仕様変更のご案内

φ30 TWN/TWND シリーズ

φ30 TWN/TWND シリーズ 押ボタンスイッチ・照光押ボタンスイッチの大形（φ40）ボタン・レンズの形状変更についてご案内いたします。

● 変更内容①

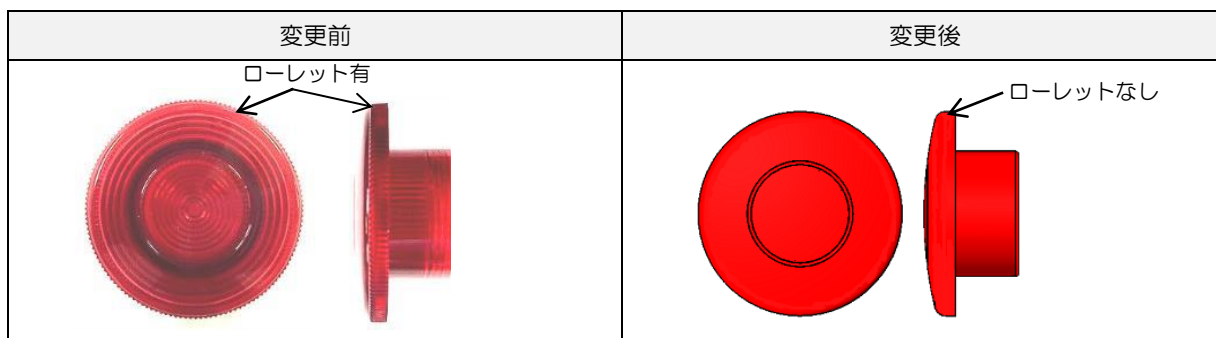
操作部分の手触り改善のため、大形レンズ外周のローレット（縦筋）をなくします。

● 変更内容②

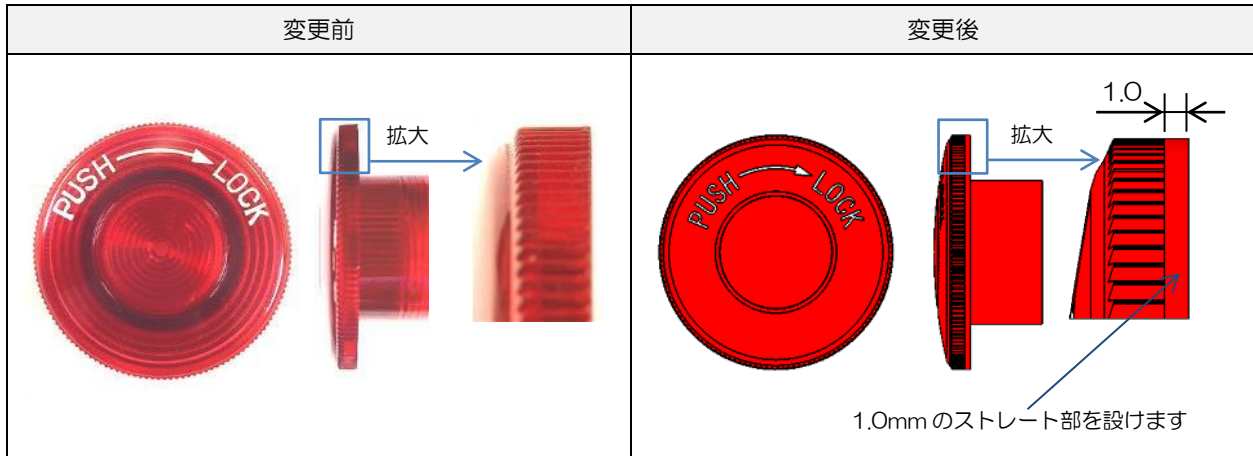
操作部分の手触り改善のため大形ボタン・レンズ外周ローレット部に 1.0mm のストレート部を設けます。
